申請日期 年 月 日 戶別 6 樓 B 戶

B戶 建築平面圖(套上層樑)

客戶工程變更單

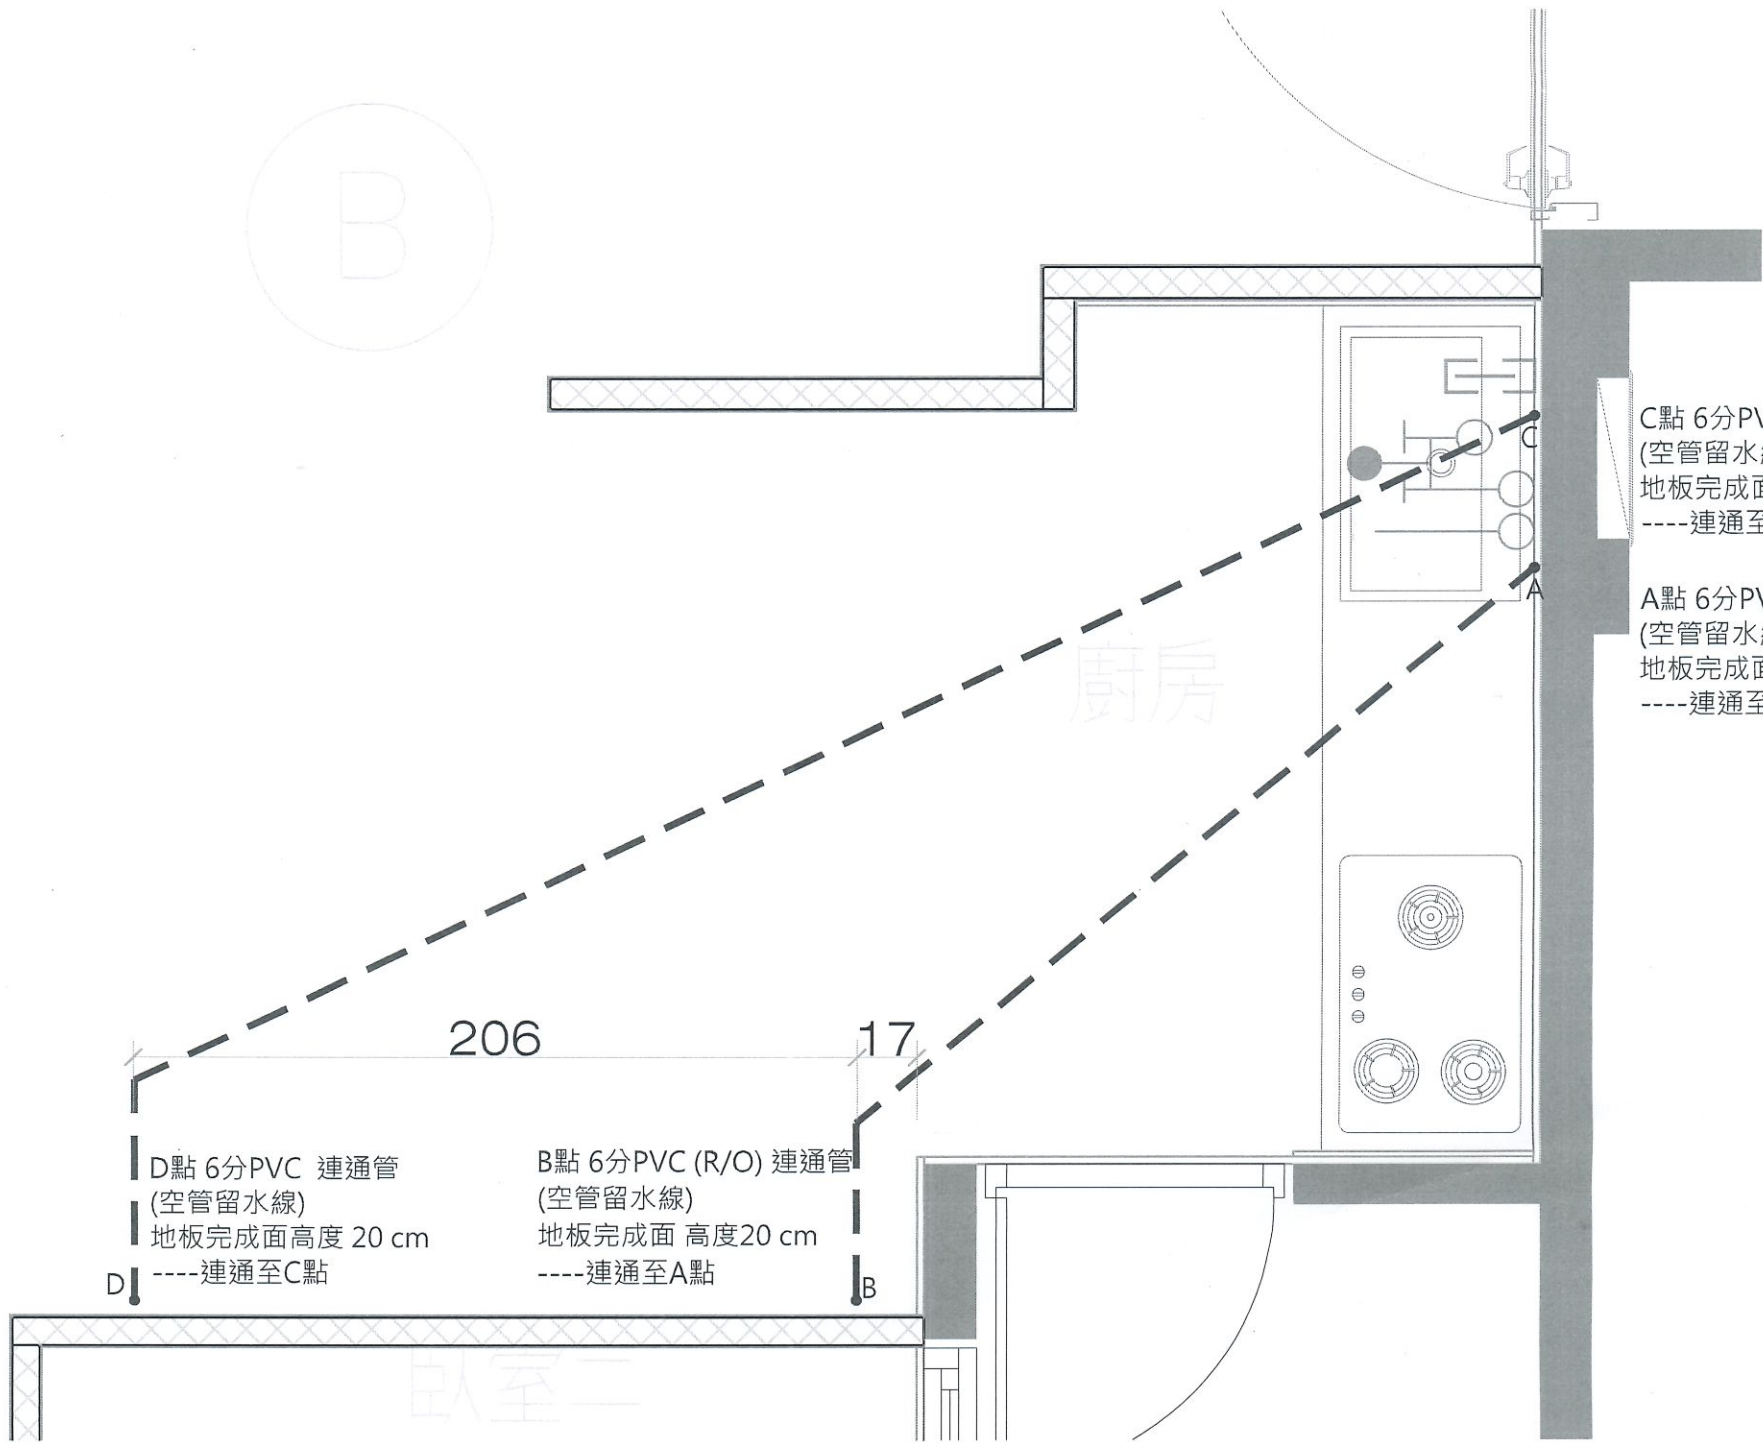
C點 6分PVC 連通管
(空管留水線)
地板完成面高度 20 cm
-----連通至D點

A點 6分PVC (R/O) 連通管
(空管留水線)
地板完成面高度 20 cm
-----連通至B點

D點 6分PVC 連通管
(空管留水線)
地板完成面高度 20 cm
D|-----連通至C點

B點 6分PVC (R/O) 連通管
(空管留水線)
地板完成面 高度20 cm
-----連通至A點

B戶 排水示意平面圖(套下層樑)

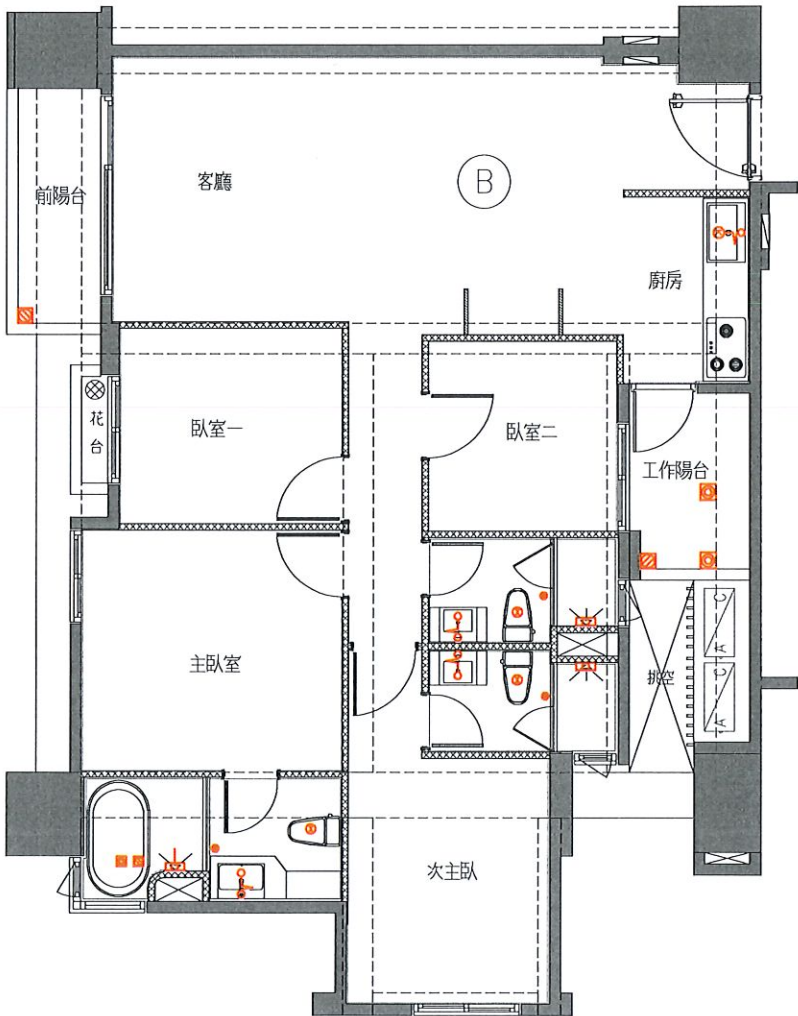
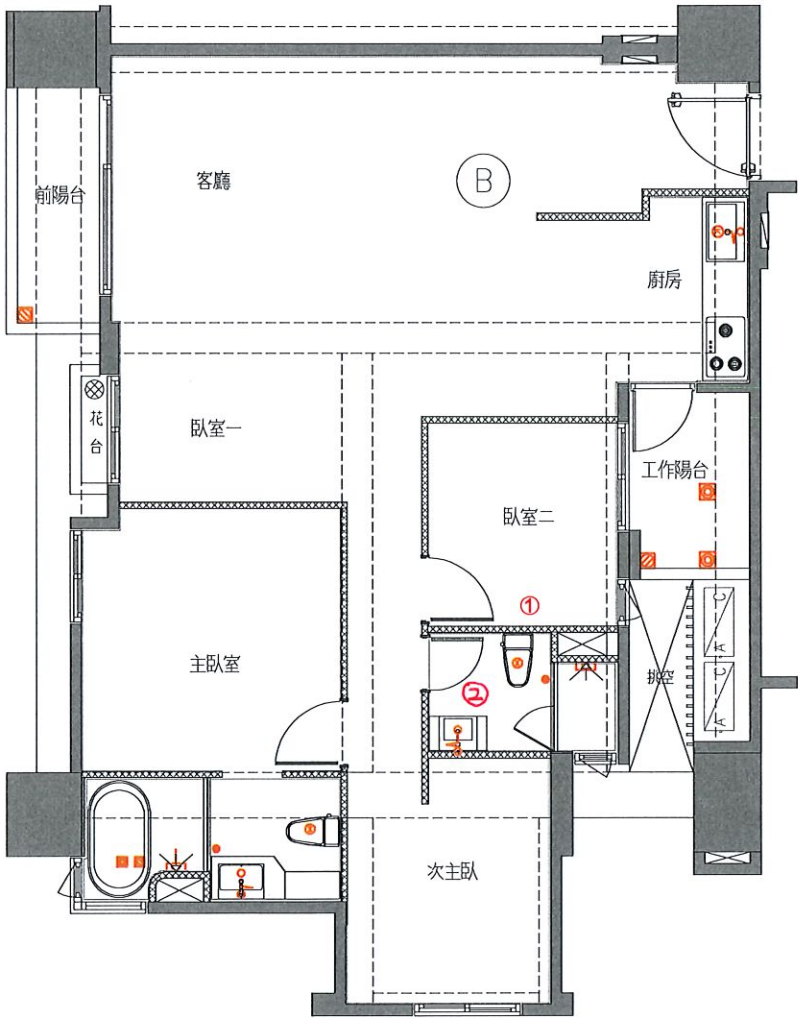
- 1.客浴排水追減x3
- 2.次主浴面盆排水移位
- 3.
- 4.

B戶 冷氣套管及排水位置示意圖(套上層樑)

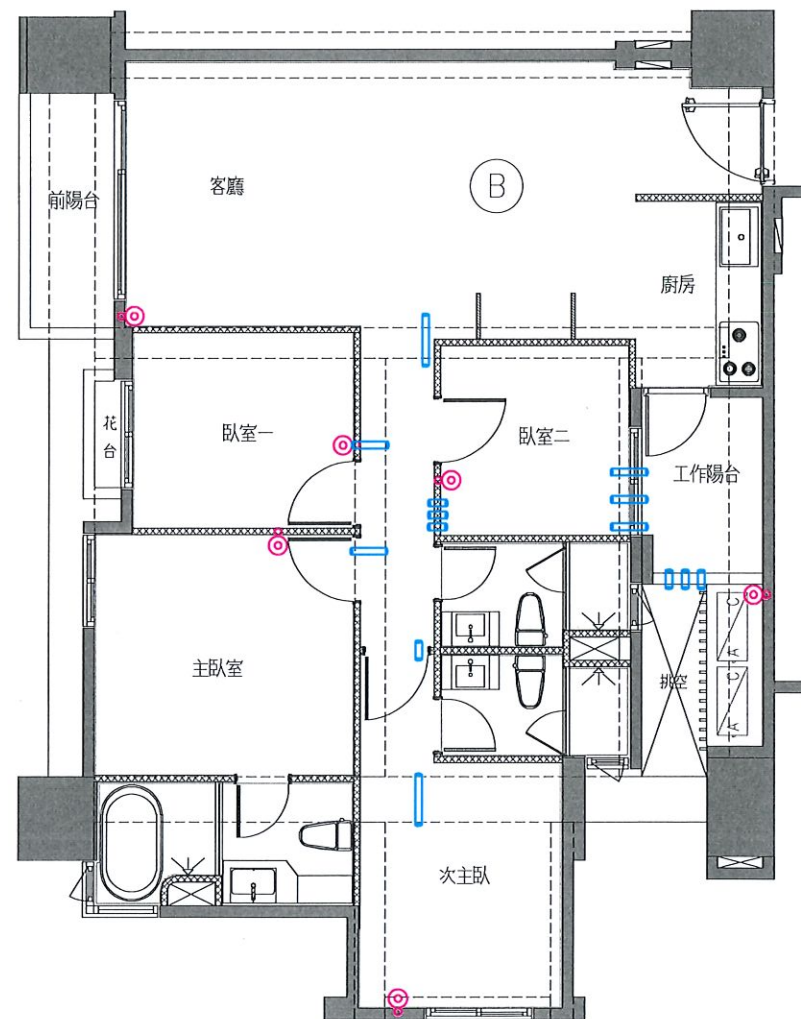
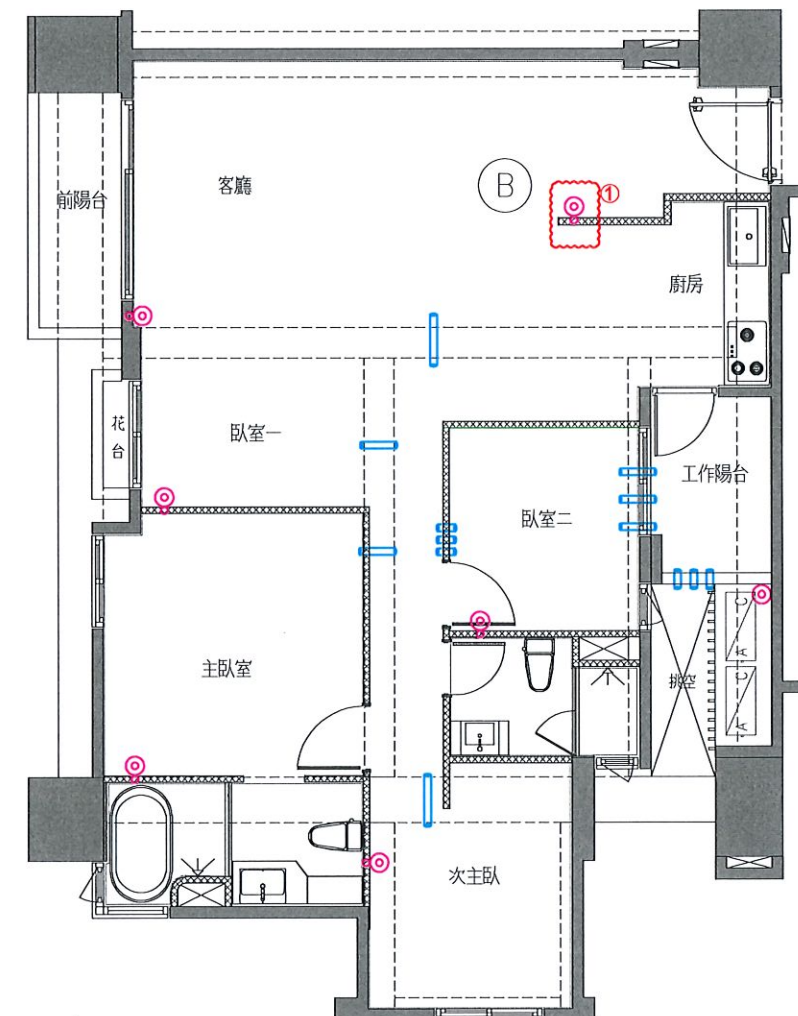
1.新增冷氣排水x1

※冷氣排水位置如圖
